OGGETTO: Approvazione del Piano di Caratterizzazione del sito potenzialmente contaminato di Campo Genova in Comune di Avellino - Trasmissione Verbale della prima CdS del 23/04/2021.

Verbale Conferenza di Servizi

OGGETTO: Area “Campo Genova” ubicata nel comune di Avellino.
Piano di Caratterizzazione presentato dal Comune di Avellino, ai sensi dell’art. 242 del D. Lgs 152/2006 e ss.mm.ii..
Valutazioni.

Fig. 3.4 – Stralcio zonizzazione area di intervento prevista dal PUA

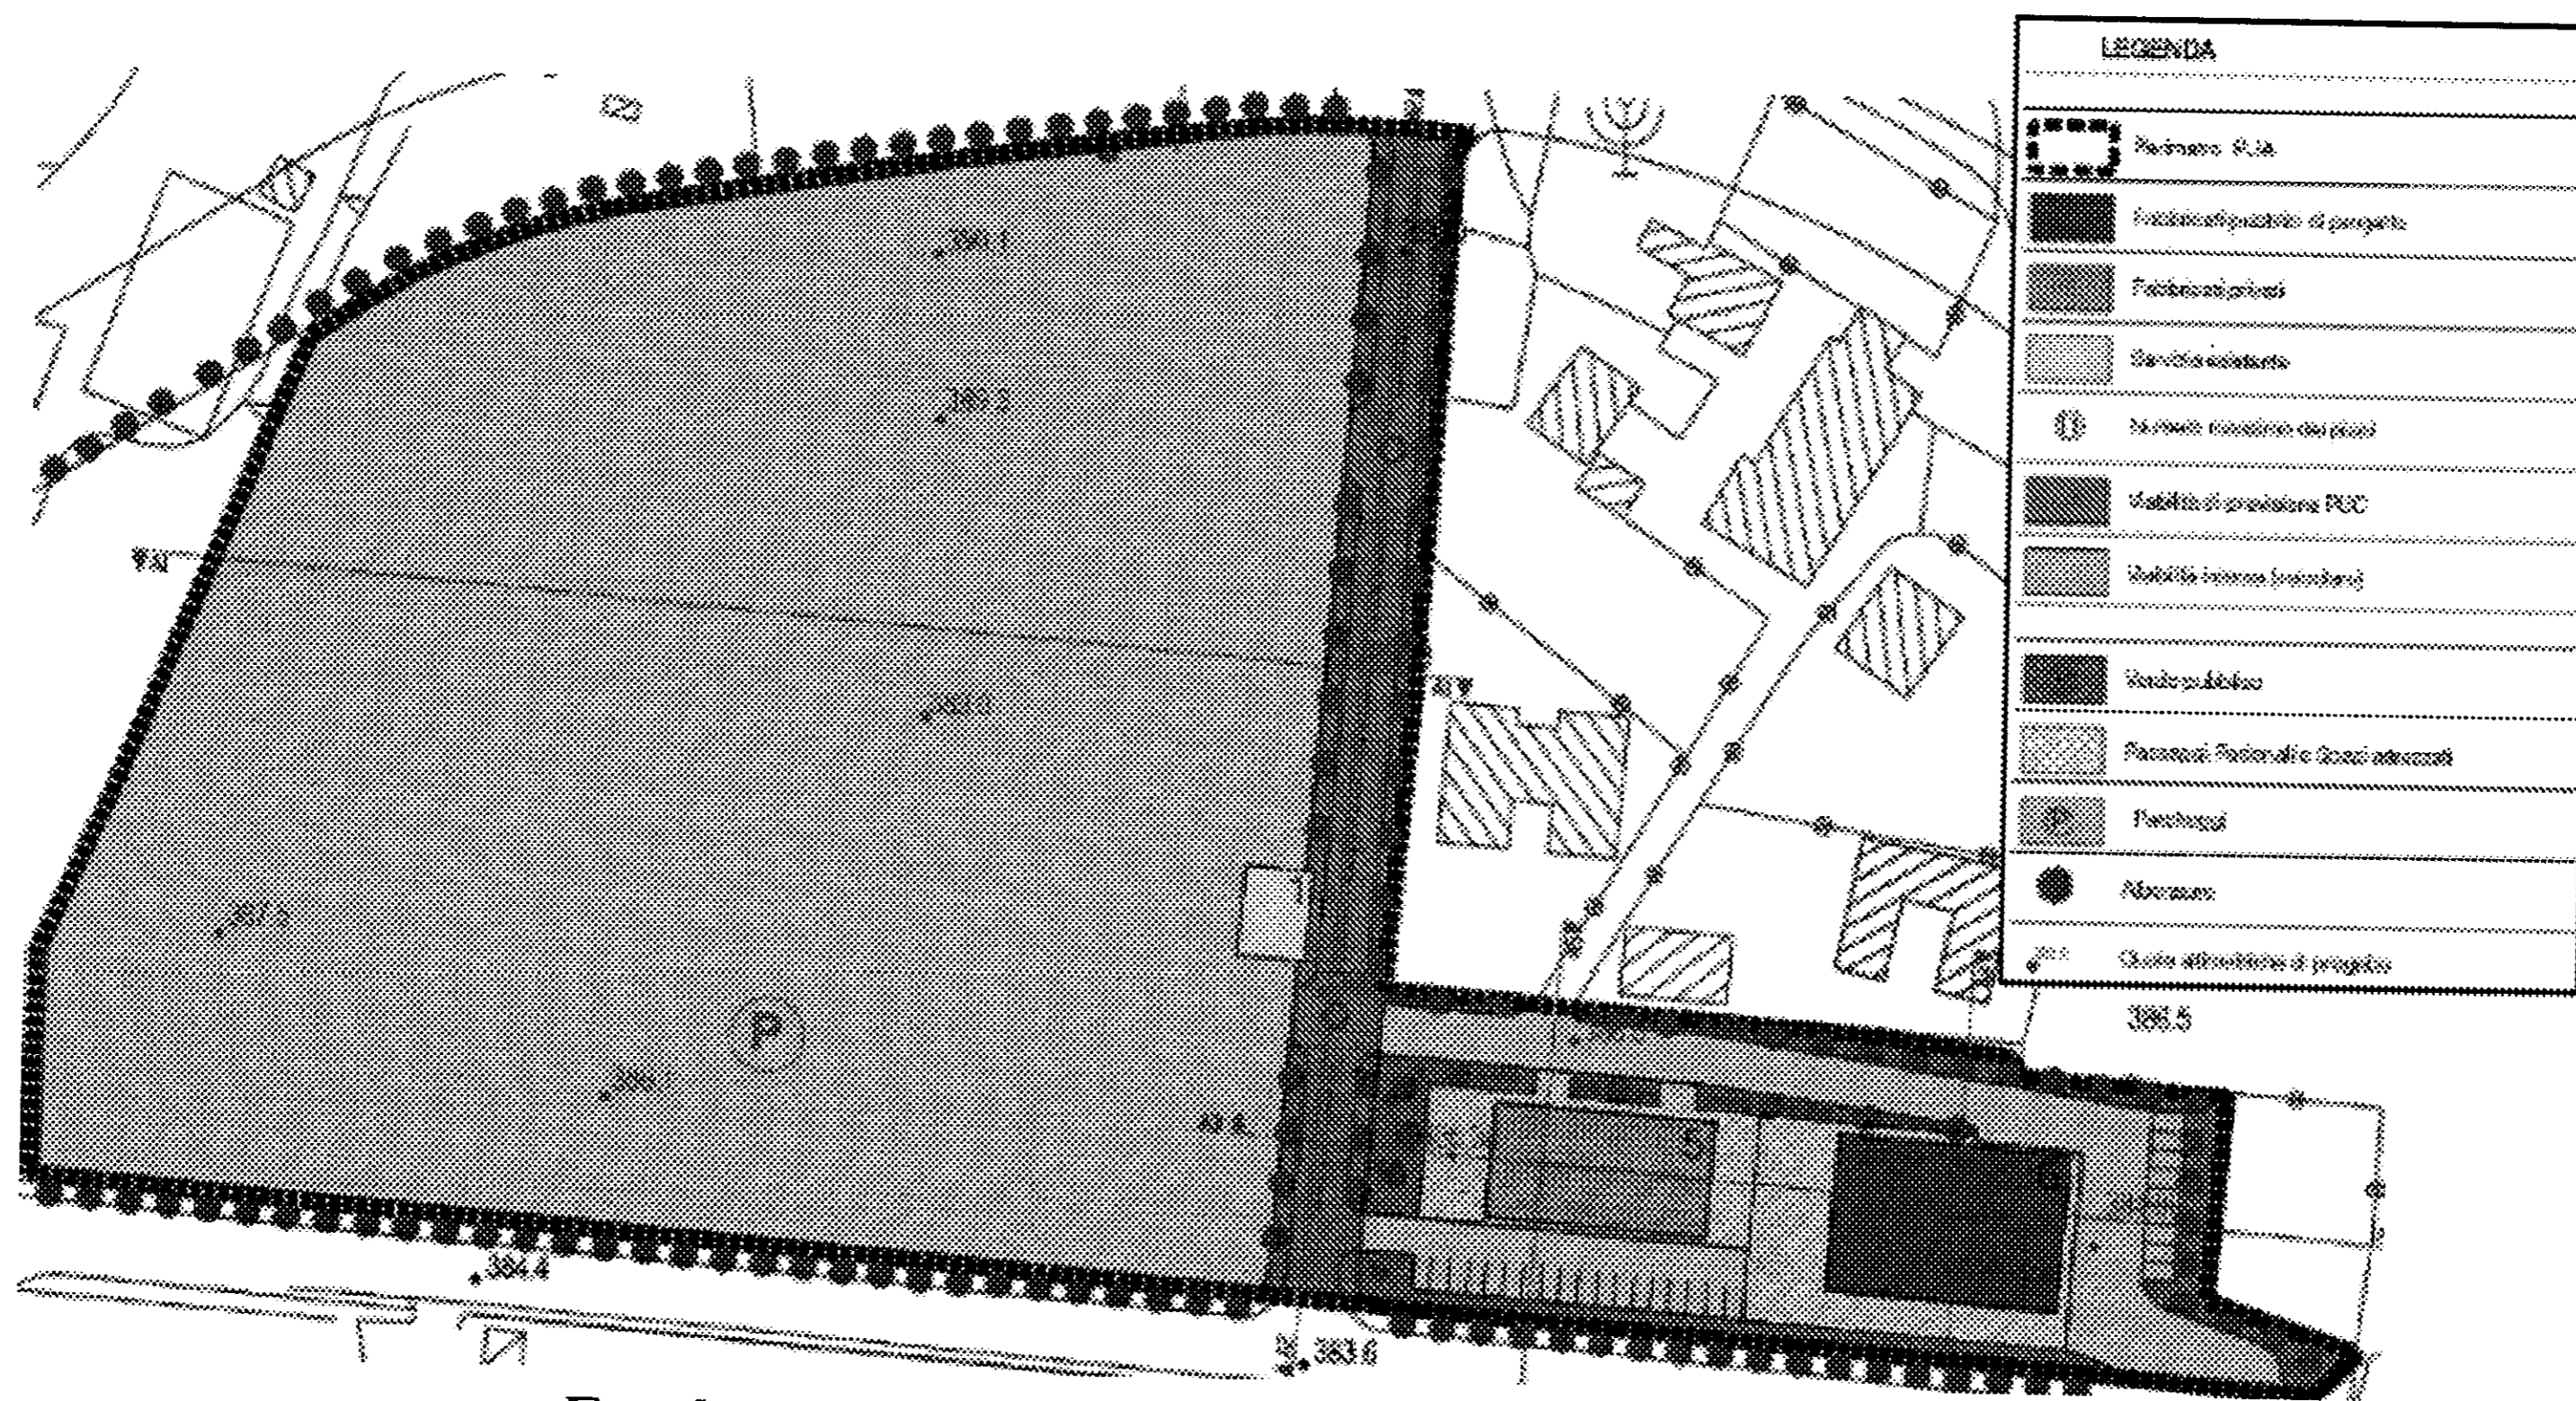
In merito a quanto riportato nello stralcio del PUA allegato al PdC, riportato di seguito, si ritiene utile precisare che è la sola area destinata al mercato bisettimanale ad essere sgombra da insediamenti residenziali o terziari, e non l'intera area oggetto di PUA.

Fig. 6.3 - Ubicazione trincee geognostiche di giugno 2020

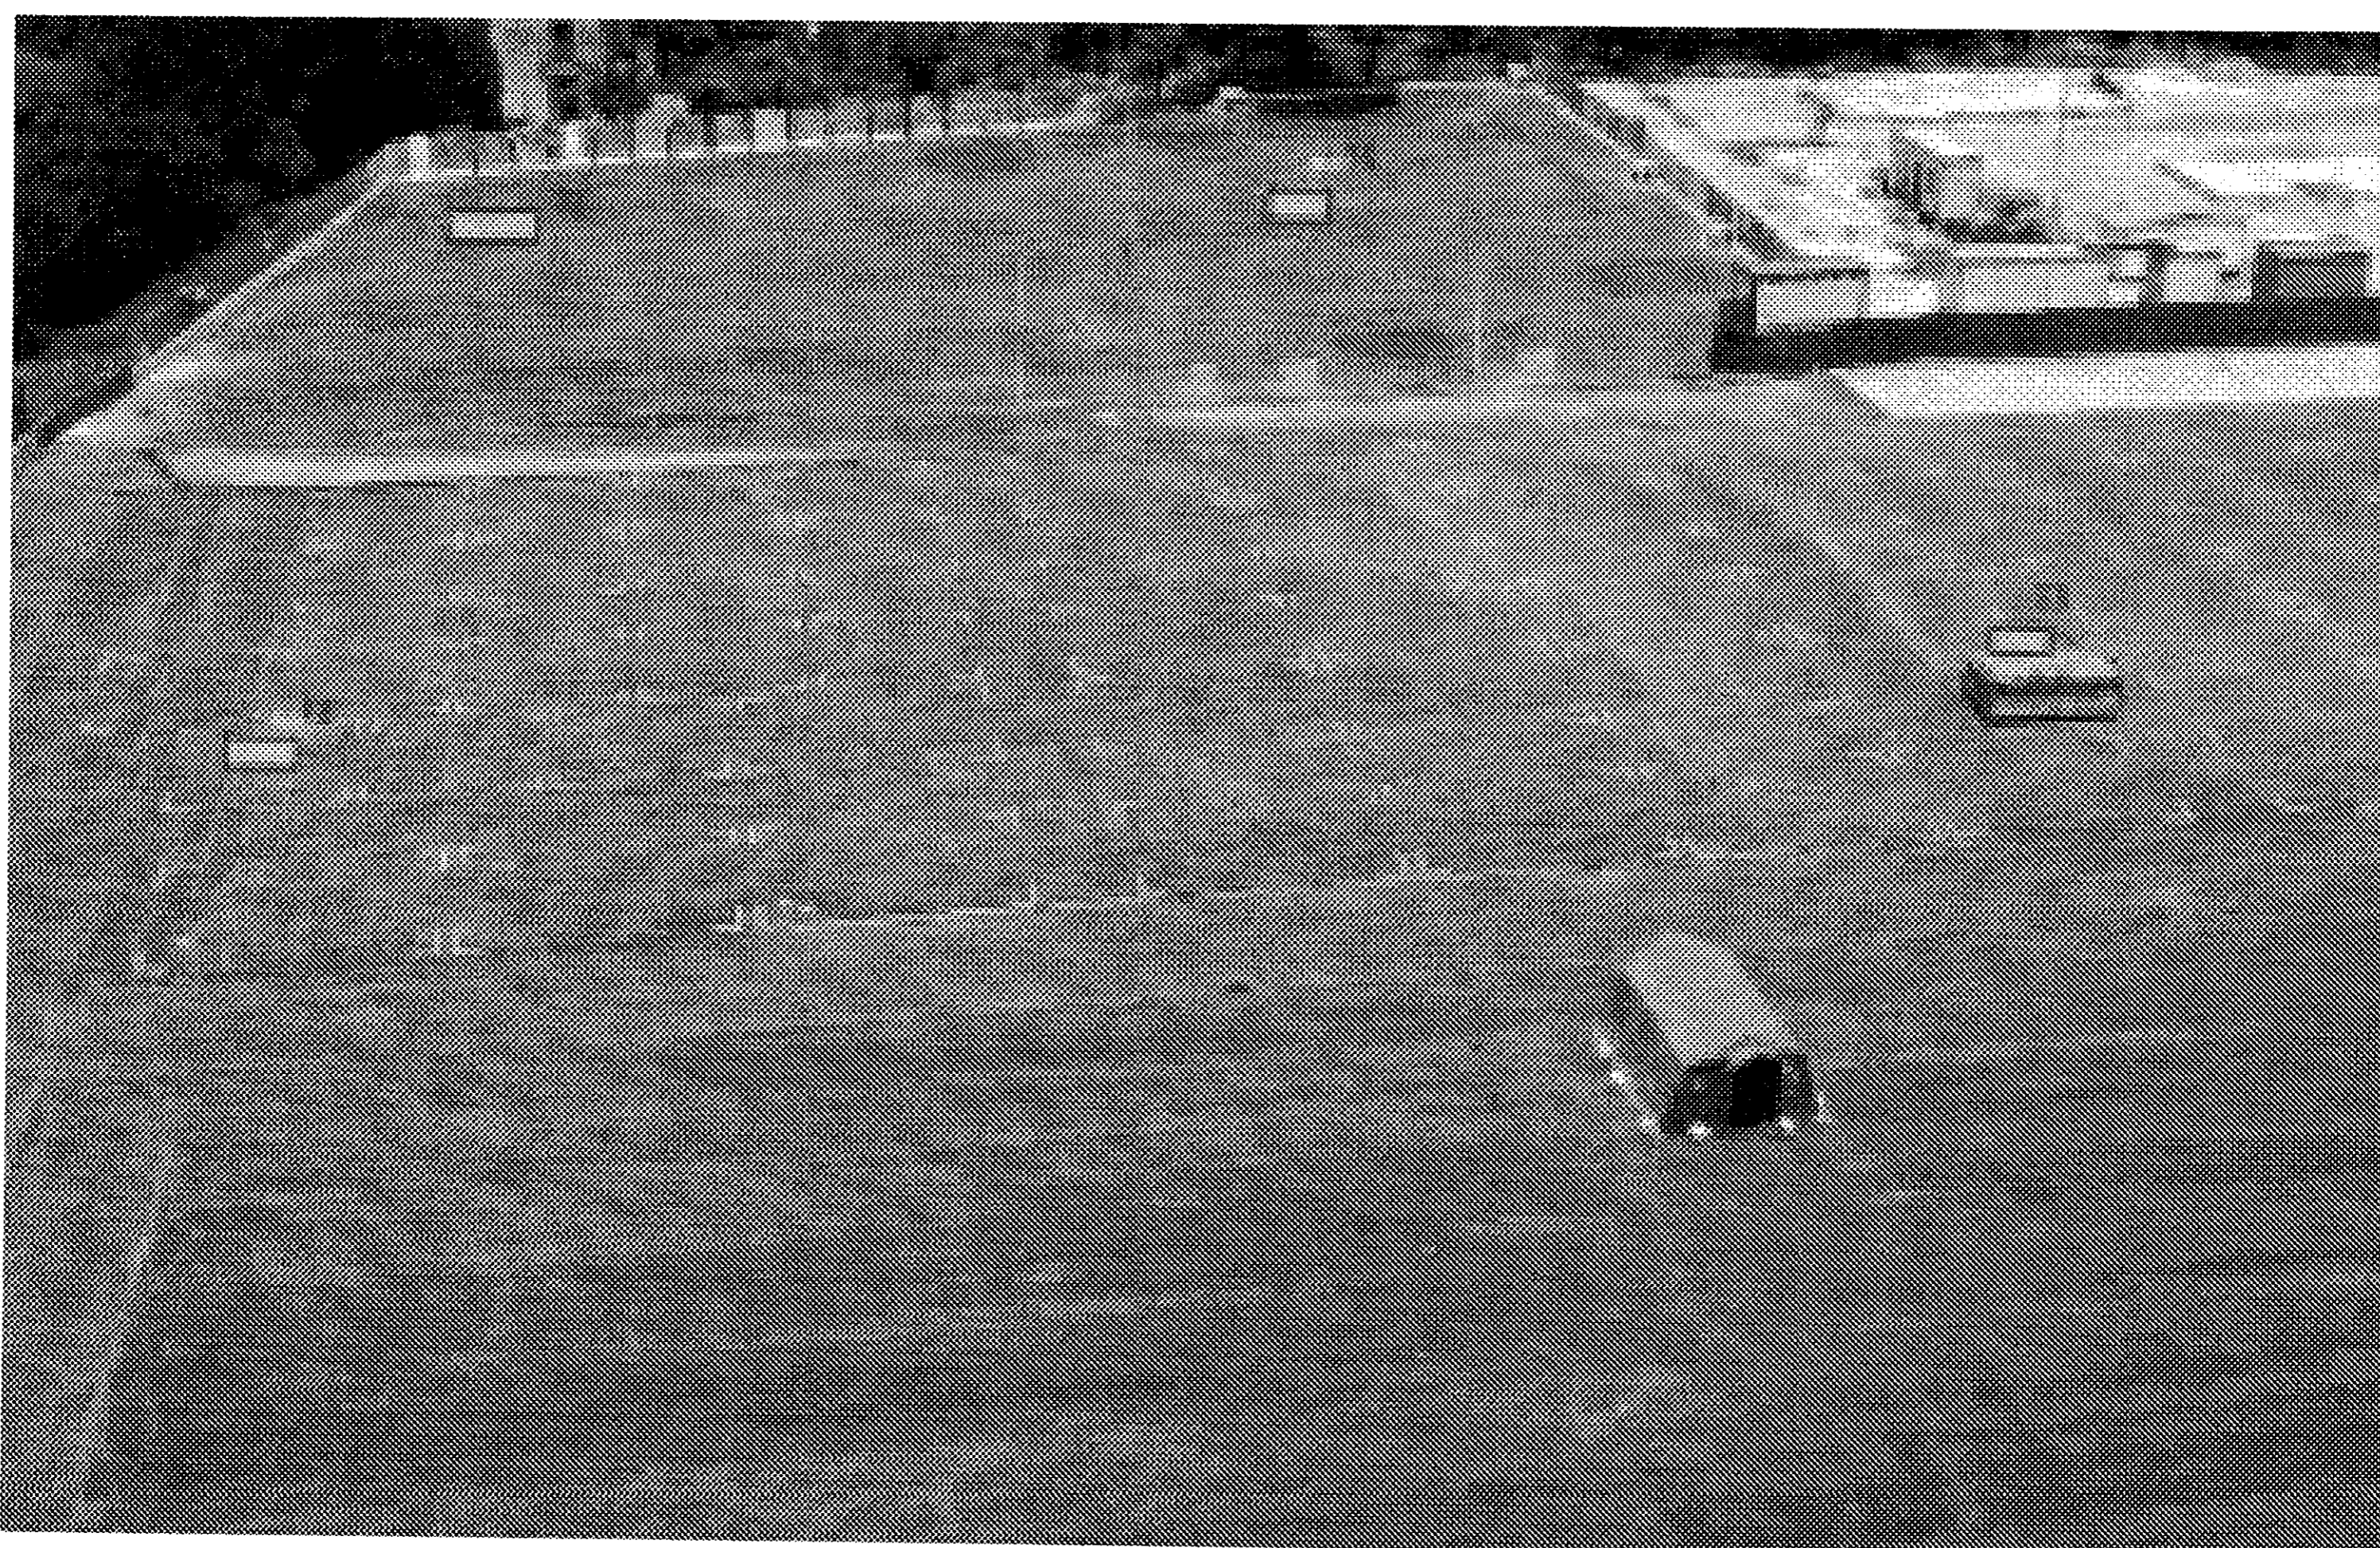
Anche le “trincee geognostiche” realizzate nel giugno 2020, hanno dato tale indicazione in quanto il piano di campagna originario, rinvenuto a circa -2,50 m di profondità rispetto al piano di calpestio attuale del piazzale, ha una direzione di versante opposta a quella visibile oggi.

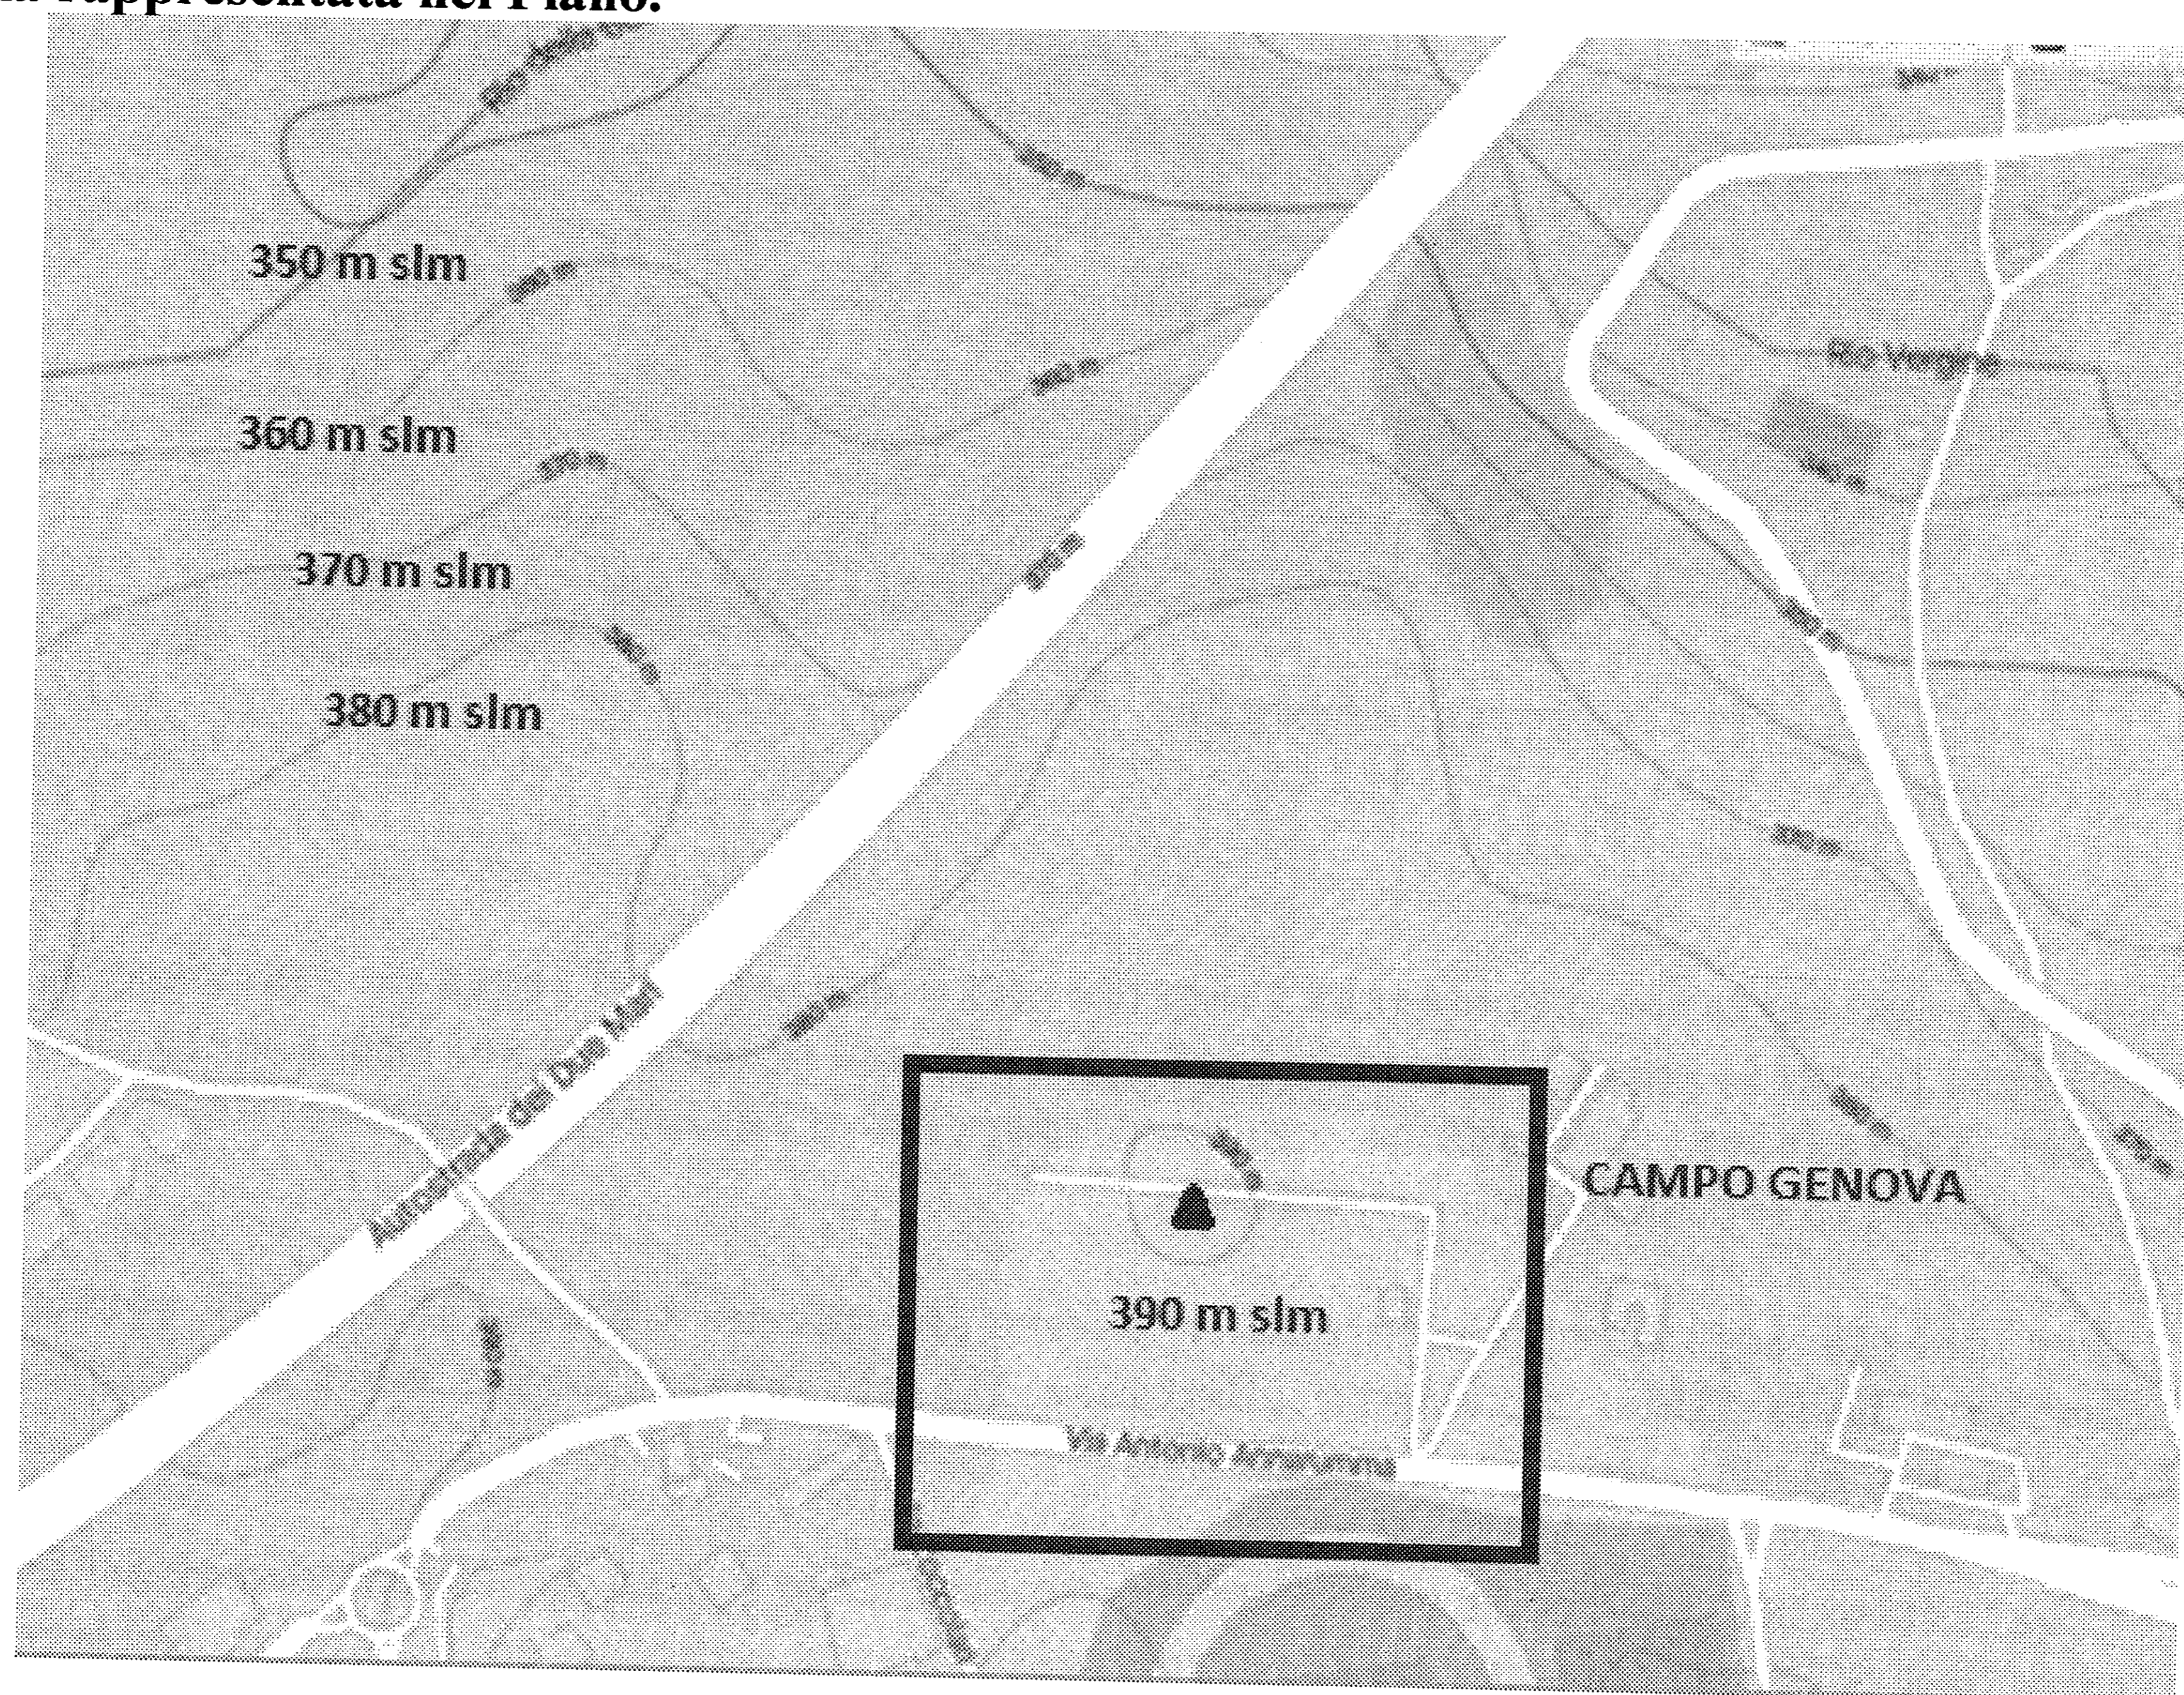
È opportuno far notare che, sempre in merito alla questione Berillio, per il quale si è già disquisito abbondantemente, il redattore del Piano, in maniera del tutto arbitraria, detrae, dal valore rilevato da Arpac pari a 11,3 mg/kg, l'incertezza di misura (+/- 1,8 mg/kg), calcolata dal laboratorio Arpac di competenza, pur di dimostrare, in maniera semplicistica, che anche tale parametro abbia un valore inferiore alle CSC della colonna B.

Nello specifico, però, non tiene conto che, come è noto, soltanto il laboratorio che effettua le analisi valuta le modalità di applicazione dell'incertezza di misura (+/-), che può essere detratta o anche aggiunta.
